玄海原子力発電所3号機 抽出オリフィス廻り弁・配管取替工事 設計及び工事計画変更認可申請の概要について

2022年11月22日
九州電力株式会社

【申請範囲】

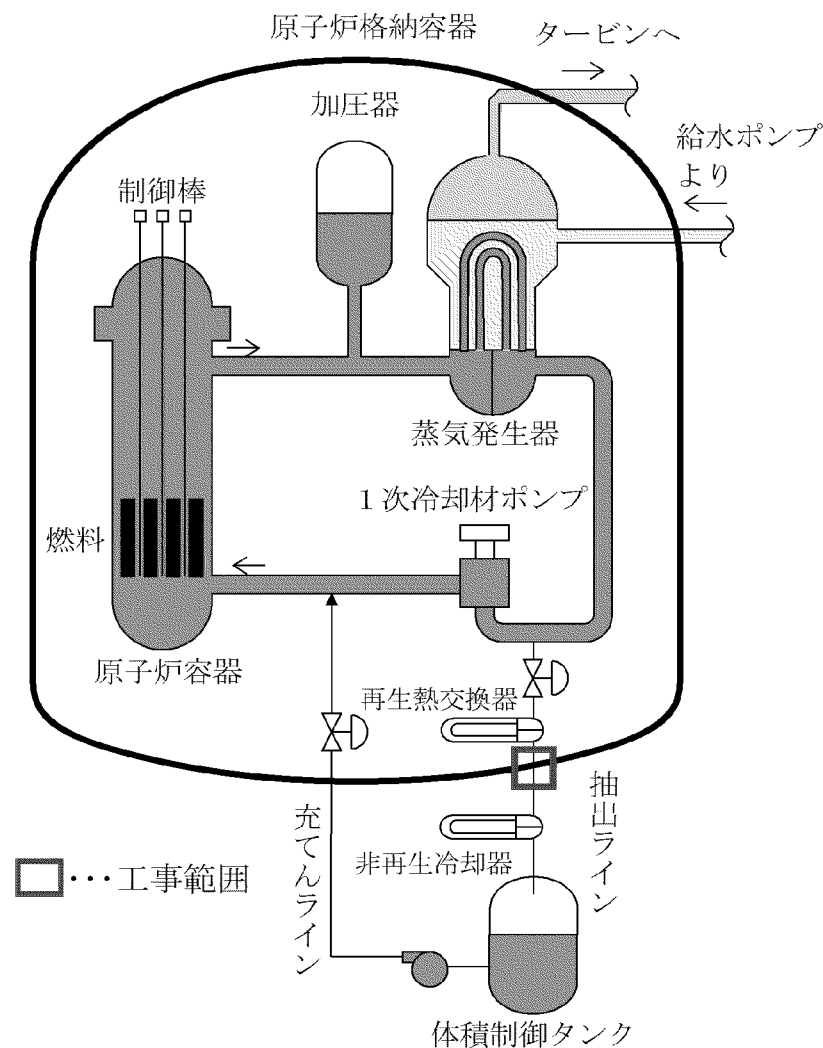
①	配管及び弁の溶接箇所を差込み溶接式管継手から突合せ溶接式管継手に変更する。
②	配管分岐点のうち、差込み溶接を使っている箇所を、突合せ溶接へ変更するためにT継手を追設する。
③	①、②に併せて、配管の材料をSUS304系から炭素含有量を制限（ $C \leq 0.05\%$ ）したSUS316系に変更することにより耐応力腐食割れ性の向上を図る。
④	①に併せて、化学体積制御設備の止め弁（3V-CS-005A,B,C）について、弁箱を変更した弁へ取替えを行う。

(6) 主要弁 ・弁 3V-CS-005A,B,C

(7) 主配管 ・弁 3V-CS-008 ～ 非再生冷却器

・弁 3V-CS-005A,B,C ～ 格納容器貫通部（貫通部番号436）

2. 抽出オリフィス廻り弁・配管取替工事の概要（2 / 2）

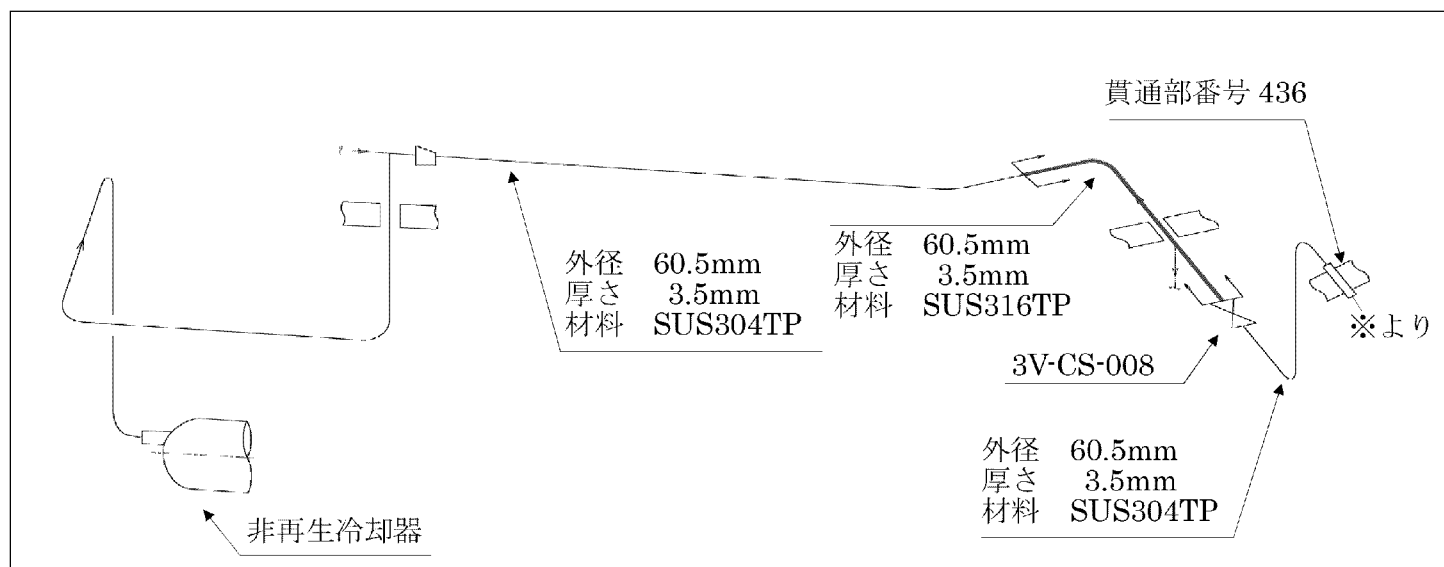
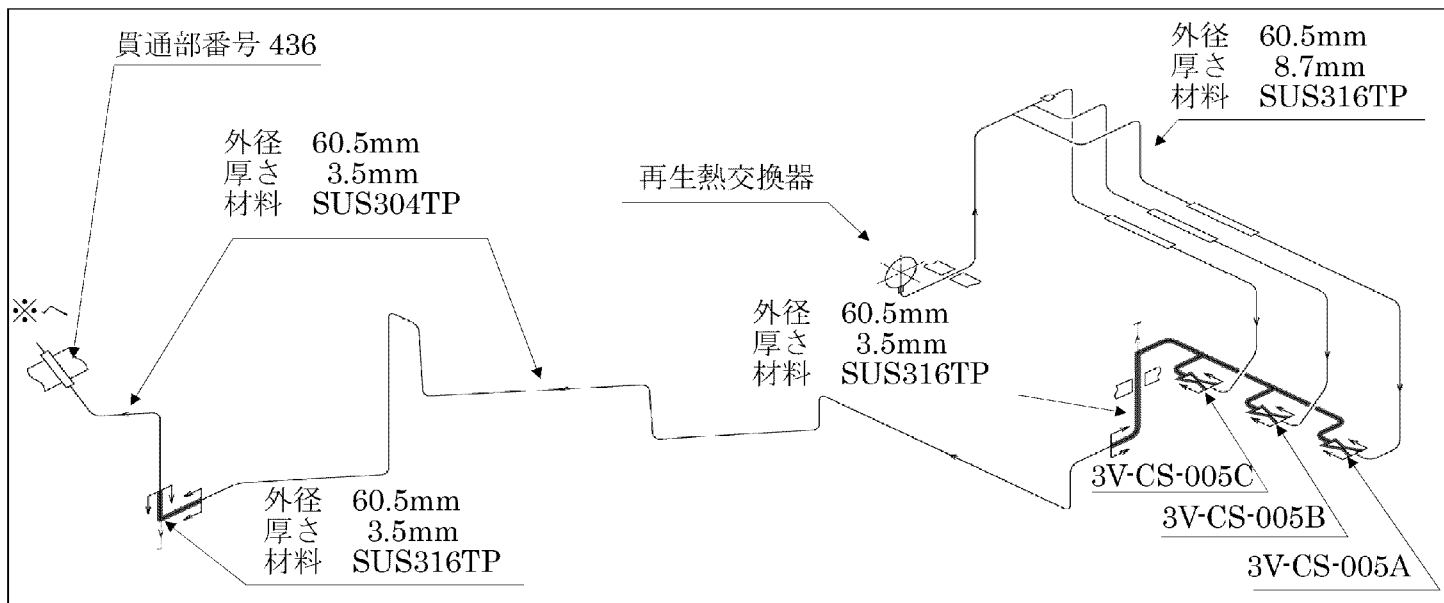
抽出ラインのうち抽出オリフィス廻りに使用している差込み溶接式管継手については、突合せ溶接式管継手のものと比較すると応力集中を受けやすい形状となっているため、溶接継手構造の改善による信頼性向上の目的から、以下の工事を実施する。
